GY/T 408—2024《4K 超高清晰度插入式微型机顶盒技术要求和测量方法》行业标准第1号修改单（报批稿）

本修改单经国家广播电影电视总局于XXXX年XX月XX日批准，自XXXX年XX月XX日起实施。

图1 直插式机顶盒尺寸和HDMI插头位置

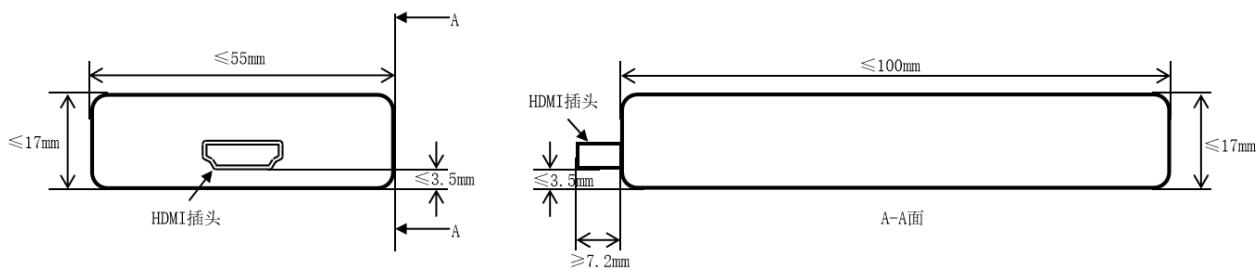
一、将5.1条更改为：

直插式机顶盒的尺寸规定如下：

- a) 支持1000Mbps以下网络传输速率时：体积应不超过 75cm^3 ，长度宜不超过100mm，宽度宜不超过40mm，高度宜不超过17mm，HDMI插头的位置宜符合图1 a)的规定；
- b) 支持1000Mbps或以上网络传输速率时：体积应不超过 95cm^3 ，长度宜不超过100mm，宽度宜不超过55mm，高度宜不超过17mm，HDMI插头的位置宜符合图1 b)的规定。

a) 支持1000Mbps以下网络传输速率时

b) 支持1000Mbps或以上网络传输速率时
